Théâtre Nouvelle Comédie

Concours de projets d'architecture
à deux degrés en procédure ouverte
octobre 2009

RAPPORT DU JURY

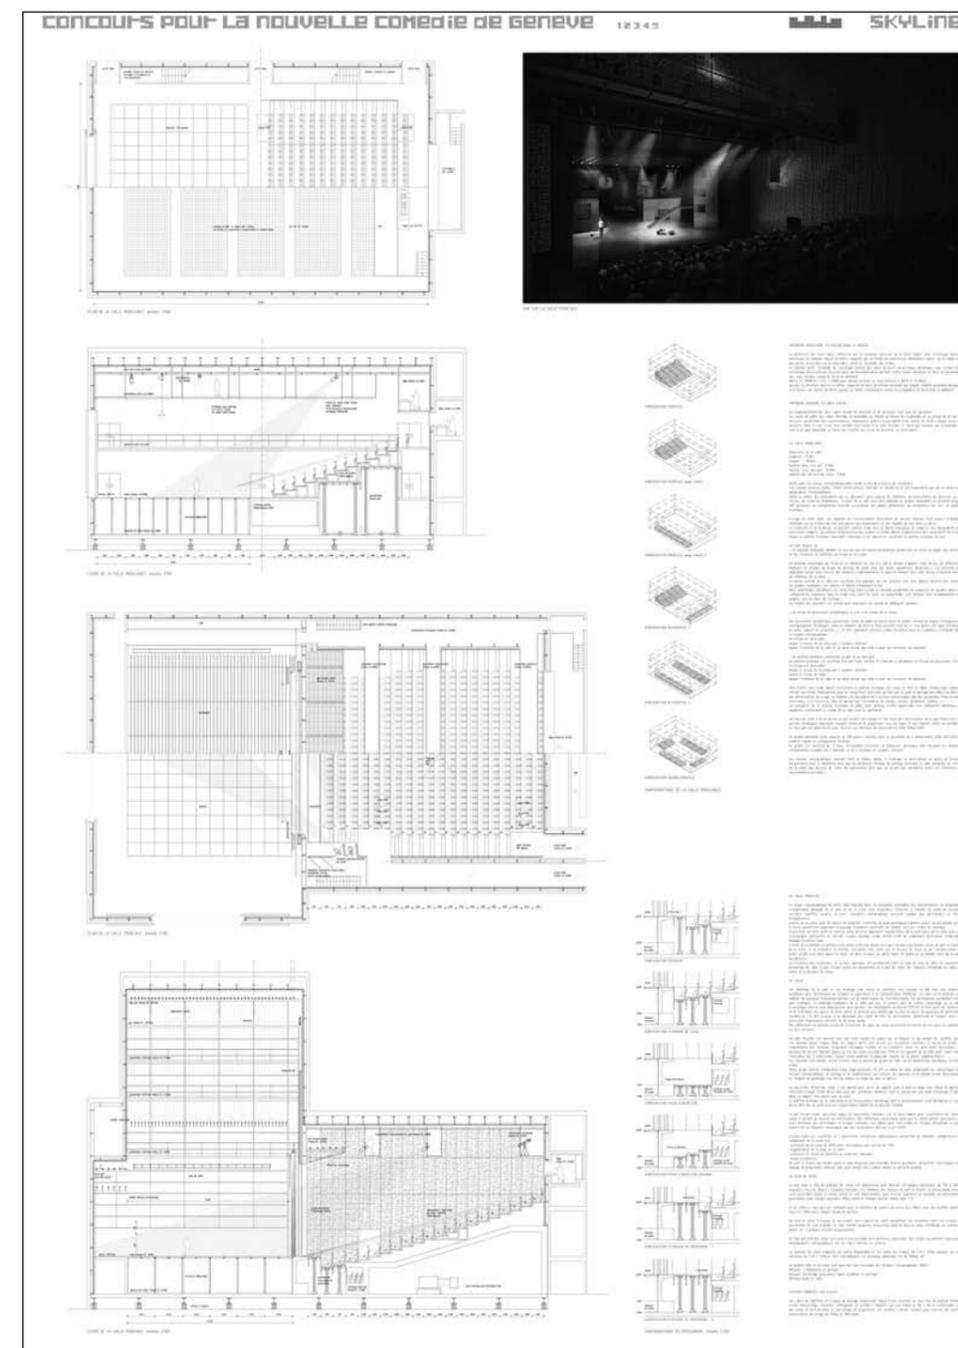
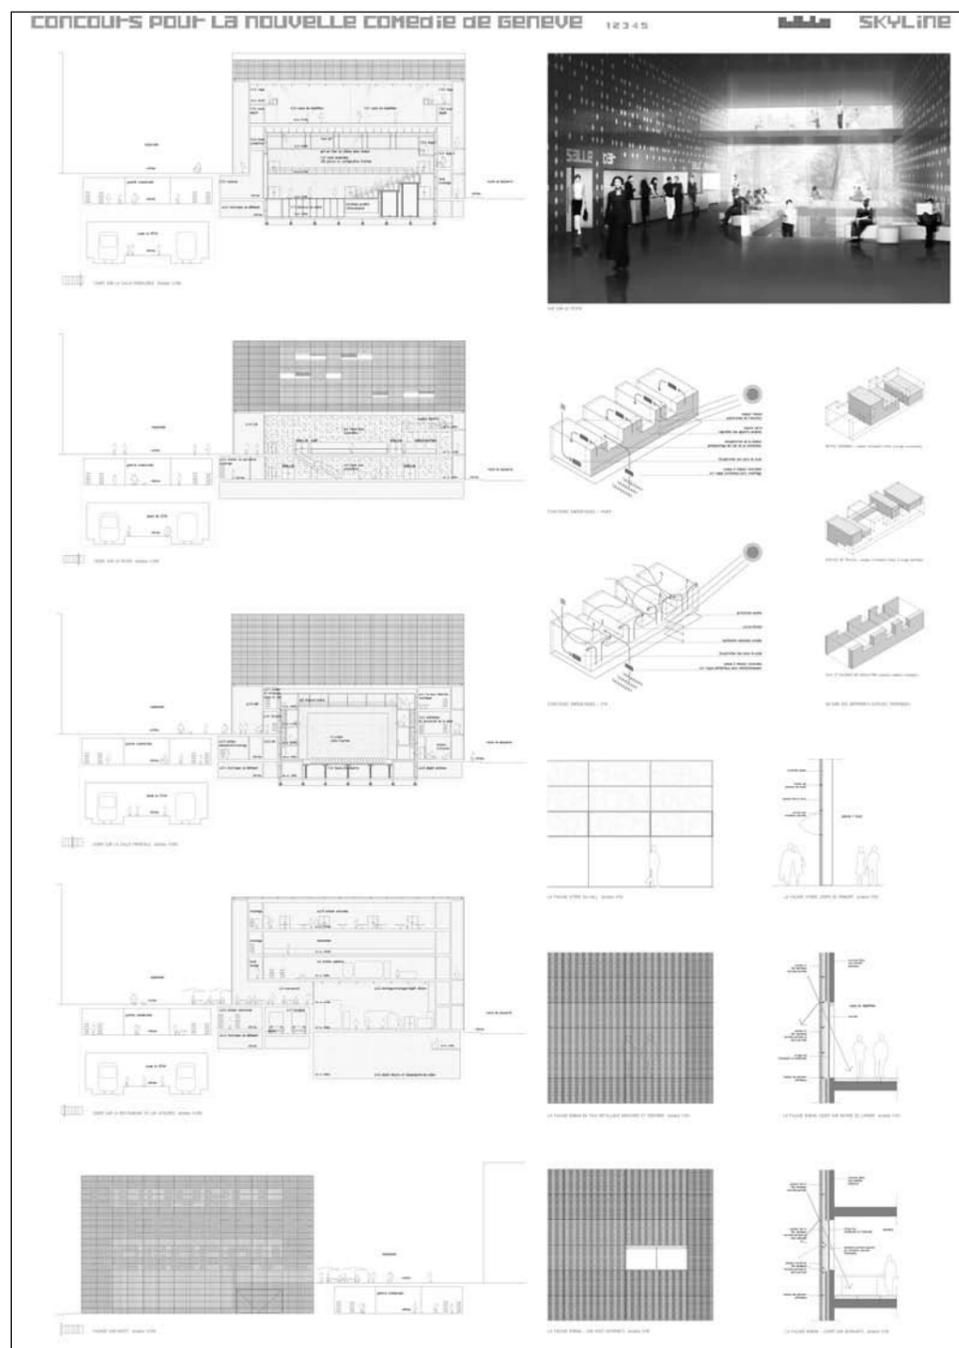
Le projet s'insère dans le site avec une volumétrie différenciée très judicieuse dans ce contexte urbain du quartier des Eaux-Vives. Les échappées visuelles que cette volumétrie instaure contribuent à générer des relations spatiales de qualité avec le tissu bâti existant et futur. Ce jeu d'alternance dans les volumes participe très subtilement à donner du caractère à l'implantation du projet dans ce lieu. Il s'en dégage une image d'un bâtiment public contemporain, mais non monumental.

L'implantation du bâtiment et son concept d'organisation expriment la volonté claire de développer, avec l'esplanade, un espace public de qualité, une relation conviviale et fusionnelle dédiée à la ville et au théâtre, tant pour les utilisateurs que pour les promeneurs. Le théâtre est conçu comme un espace appropriable faisant corps avec l'espace public de l'esplanade. La mise à disposition d'un espace de transition, proposé comme une continuité de l'espace public dans le théâtre, accentue ce sentiment de communion entre l'institution théâtrale et la ville. Les activités qu'il abrite, restaurant-bar, foyer librairie, billetterie, expositions..., lui confèrent une vie propre, animée comme un lieu d'échange. Cet espace, en relation permanente avec l'esplanade, augmente davantage son attractivité et son intérêt, en faisant participer le public comme spectateur des activités du théâtre.

La transparence visuelle mise en place dans ce projet, privilégie le spectacle sur cette ruche qui crée et œuvre pour la préparation des décors et des costumes, et crée des conditions très confortables de lumière naturelle pour les espaces de travail des permanents. Cette volonté d'introduire dans le concept du projet cet aspect didactique pour la population met en valeur l'ouverture souhaitée par les utilisateurs de cette institution. Montrer l'usine, le chantier quotidien, la machine à créer les spectacles est un élément qui a beaucoup séduit le jury et qui confère à ce lieu une magie complémentaire.

Le traitement des façades participe à la mise en valeur du concept du projet, de son organisation et de sa lisibilité dans la ville. Le métal, comme ruban déployé sur les toitures et les façades latérales, met en scène les deux grandes façades vitrées. L'une faisant corps avec l'esplanade est dédiée à la communication avec la ville, à l'identification du théâtre. L'autre, parfaitement parallèle sur l'arrière, assure la transparence et les perspectives visuelles vers le quartier résidentiel existant. L'accès aux salles de spectacle depuis le hall principal situé au niveau de l'esplanade et la transparence qu'il génère ont été très convaincants.

Sur le plan scénographique, le projet offre des qualités très appréciables. L'organisation proposée est en parfaite adéquation avec l'image que véhicule ce projet. Le jury a émis quelques réserves sur les liaisons et la circulation intérieure dans la partie administrative qui doivent être améliorées.

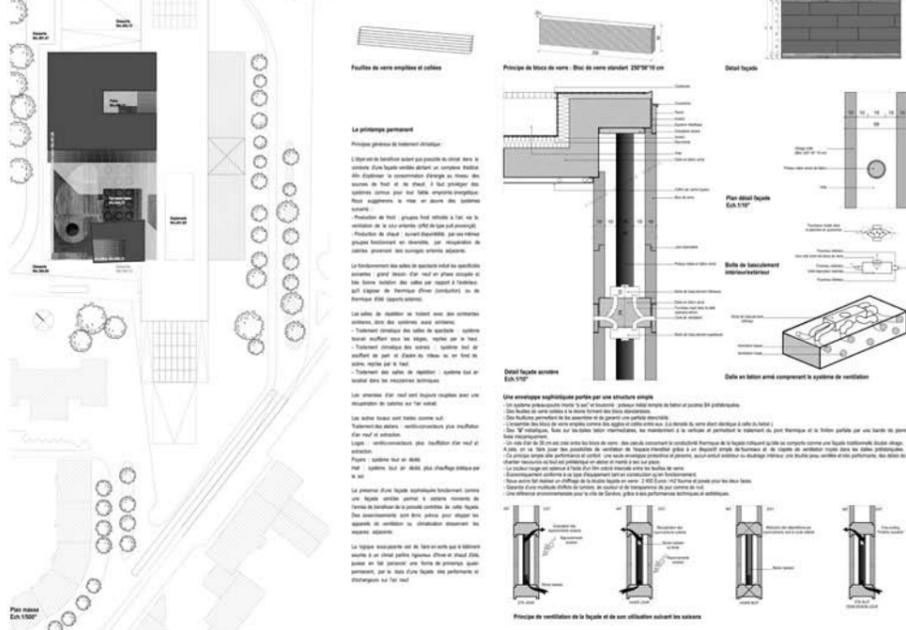
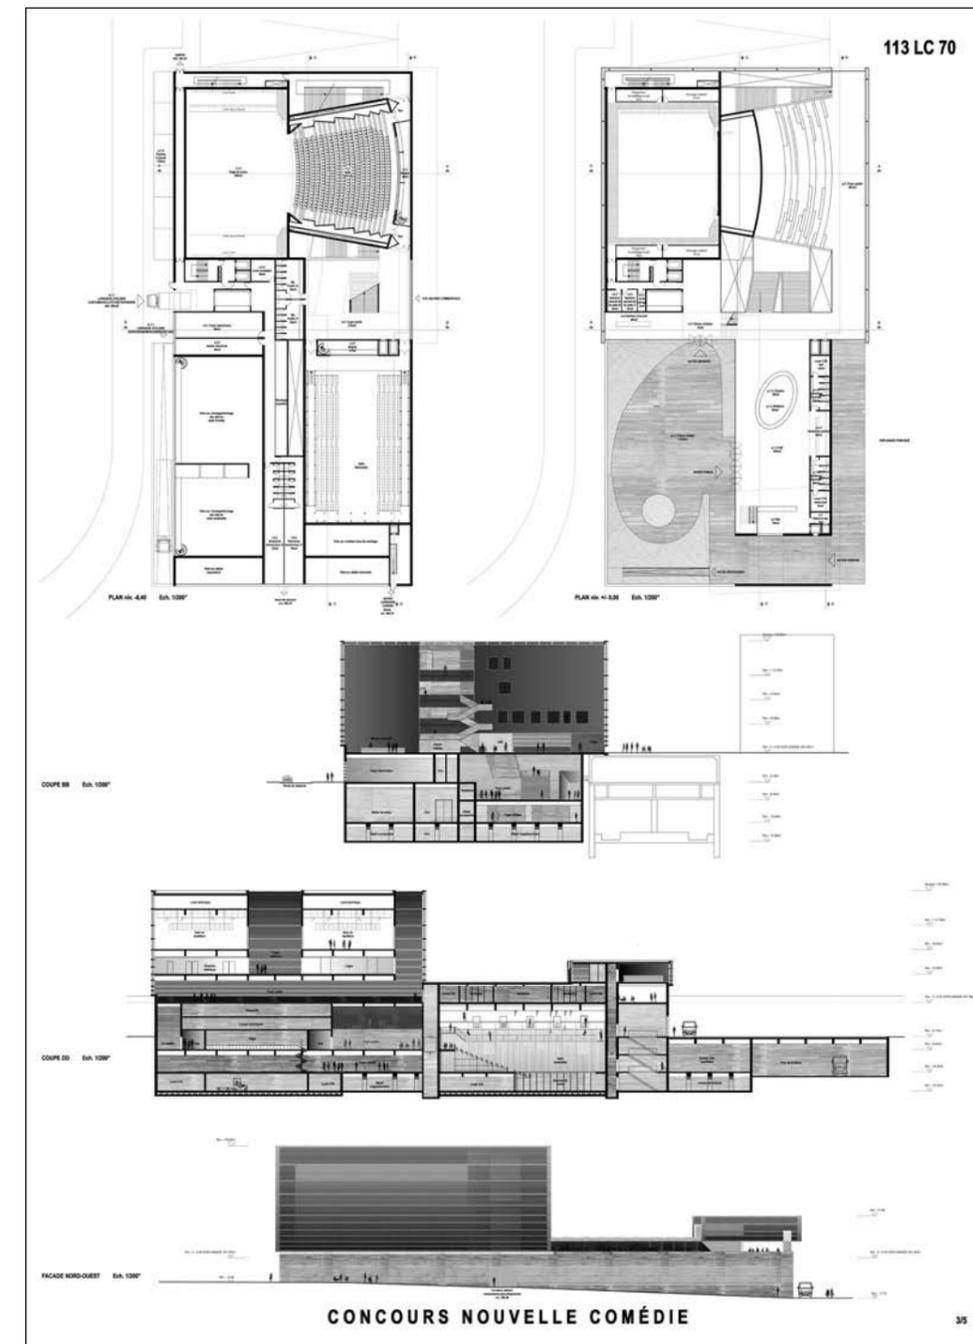
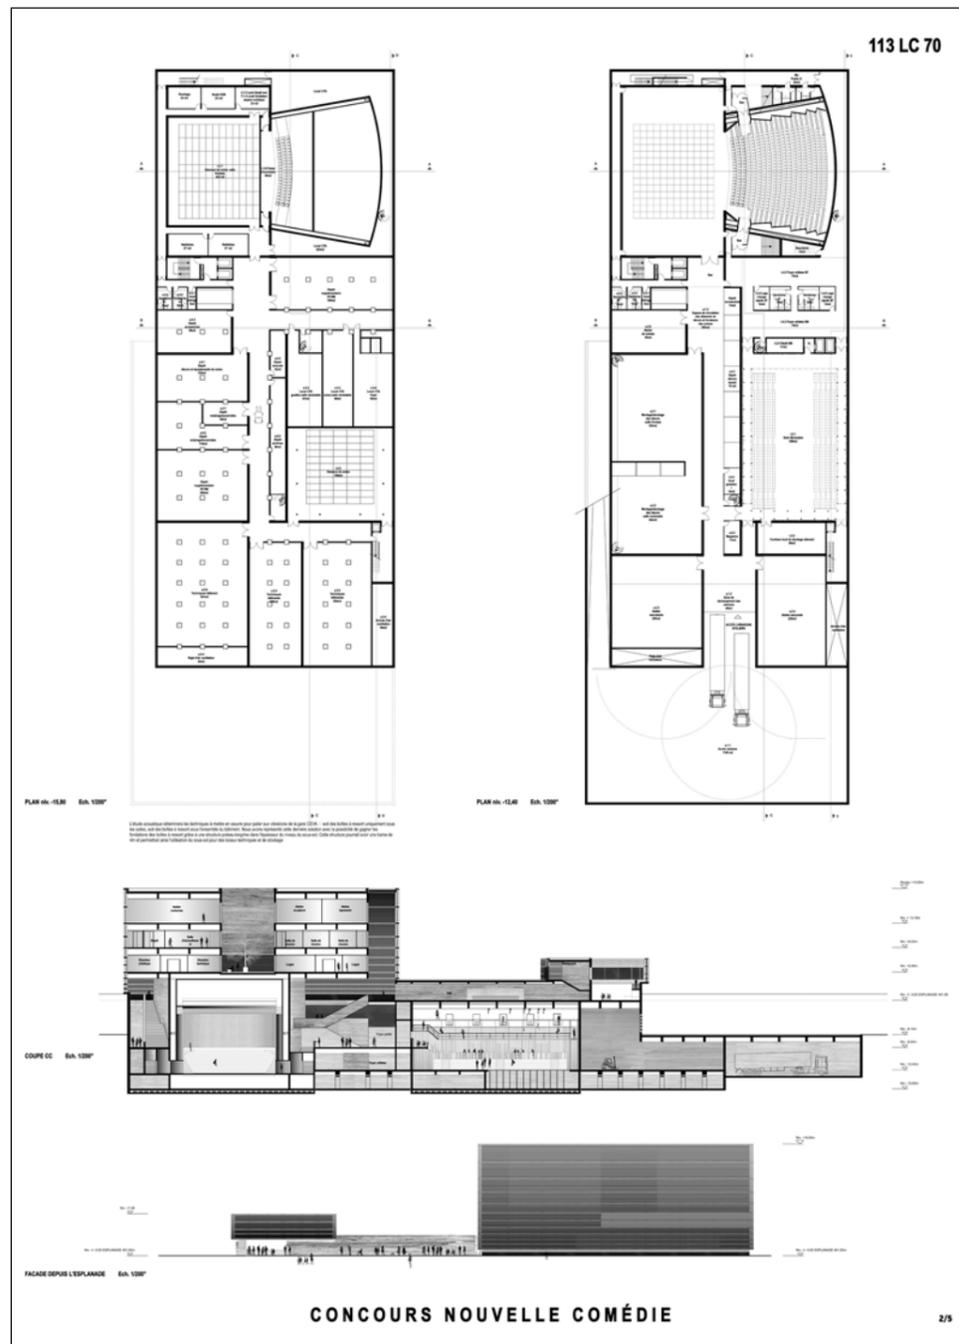
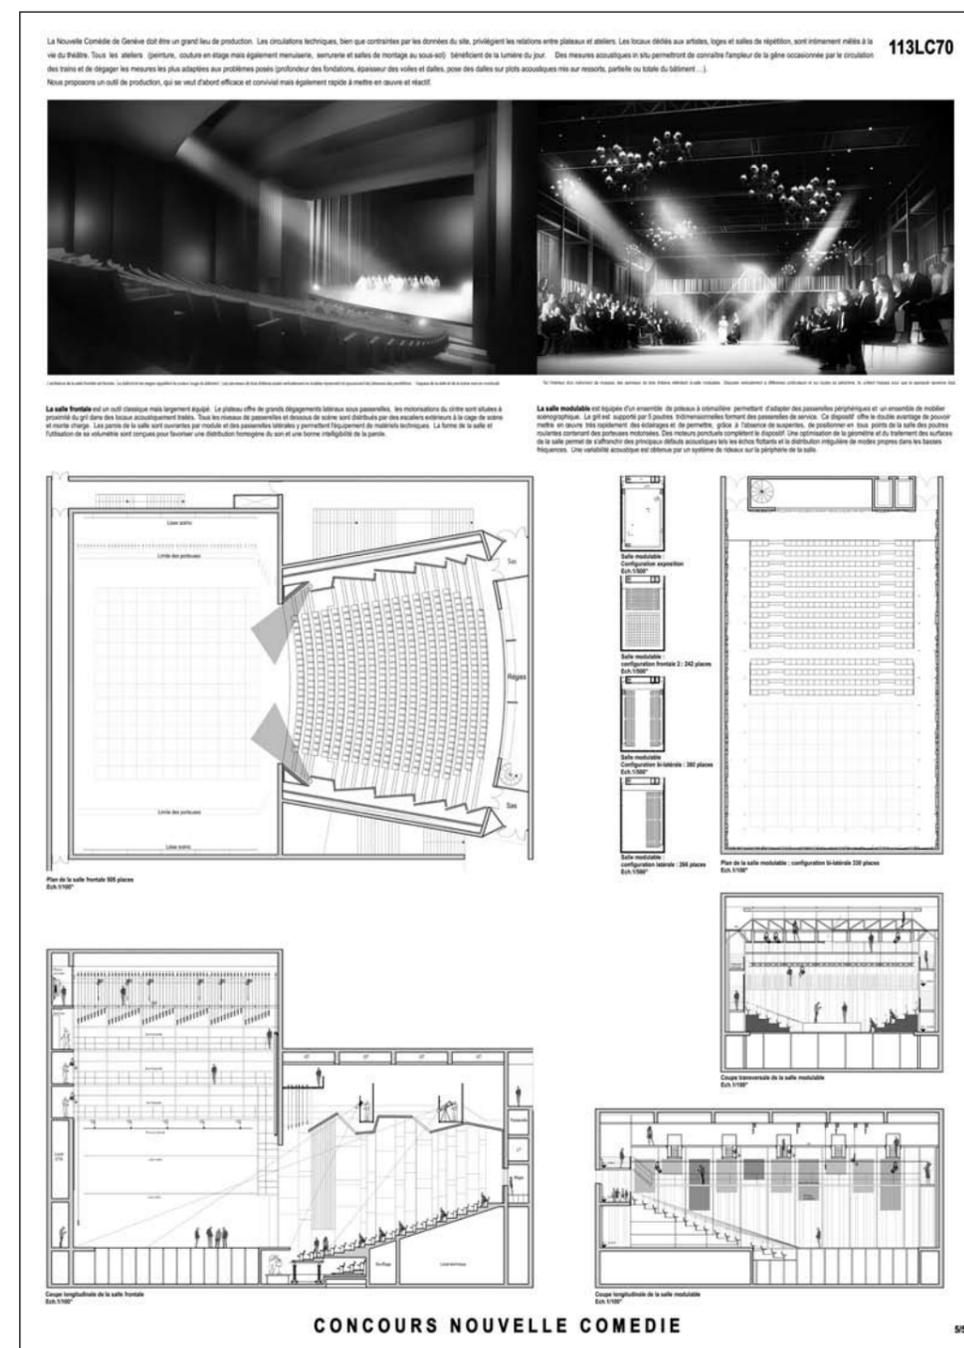
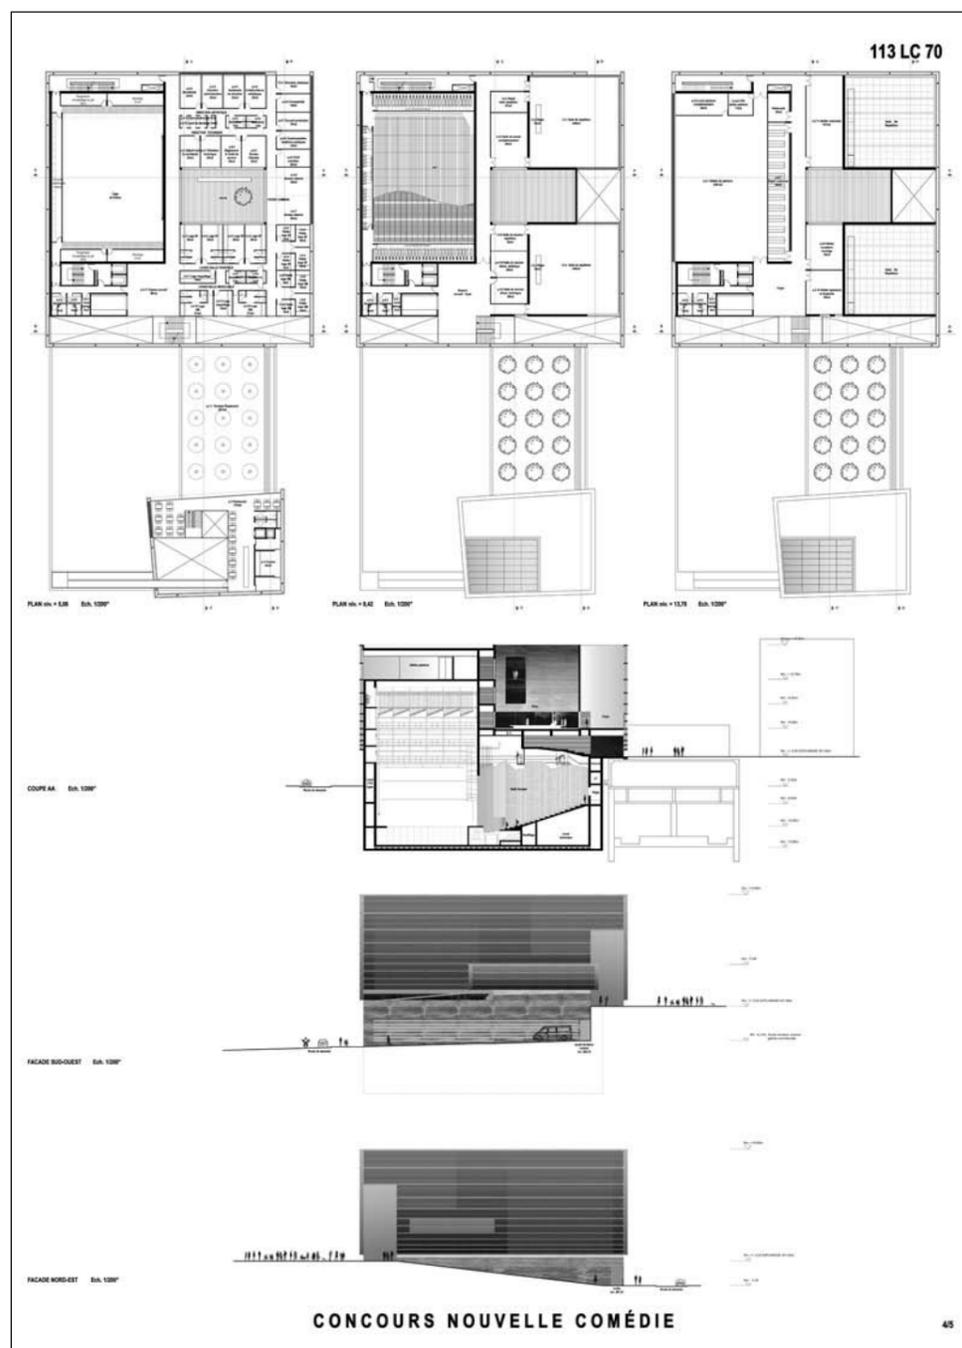
Le projet, avec la volumétrie proposée, se positionne dans le site avec beaucoup de pertinence. Cette stratégie d'implantation avec des volumes différenciés contribue à créer un bon rapport avec le quartier existant et les bâtiments futurs. Cette insertion favorise l'impression pour l'esplanade d'un espace public généreux.

La masse compacte qui émerge dans la ville permet une bonne lisibilité de l'identité du théâtre. Le jury a beaucoup apprécié les perspectives et les dégagements visuels qu'offre cette implantation dans le site. Le restaurant tel qu'il a été positionné contribue à mettre en valeur ce jeu d'équilibre des volumes que propose ce projet. La matérialité proposée pour les façades constitue un signe architectural fort dans la ville.

L'accès au théâtre est mis en scène comme un parcours. Depuis l'esplanade, on sent la présence du théâtre avec ses volumes fortement matérialisés dans la ville. Le public est dirigé vers un passage couvert situé sous le restaurant et, en le franchissant, il découvre un parvis de théâtre très intimiste jouant le rôle d'une place traitée comme un espace public privé. De cet espace, on accède au foyer du théâtre, à la billetterie, librairie et au restaurant qui surplombe cette place.

Le jury, s'il a apprécié la cohérence du concept du projet, regrette que la mise en valeur de ce parcours renforce l'image d'un théâtre élitiste, très présent dans la ville avec son image mais dont les activités quotidiennes sont peu appropriables et peu perceptibles par la population. Ce manque de communication conviviale et d'ouverture vers l'extérieur est regretté.

L'organisation et le fonctionnement du théâtre sont de qualité. Le jury a émis quelques critiques sur la gestion des flux et des parcours intérieurs. L'intervention très importante sur le site pour l'accès livraison n'a pas convaincu le jury par l'ampleur de son intervention. La qualité et l'élaboration des propositions, de la composition des façades et l'attention portée à une conception structurelle simple et rationnelle ont été très appréciées par le jury.

Sur le plan énergétique et du développement durable, le projet propose des innovations convaincantes. L'analyse des paramètres économiques situe ce projet de qualité dans la catégorie haute des évaluations. Les détails élaborés très performants contribuent à conforter cette analyse.
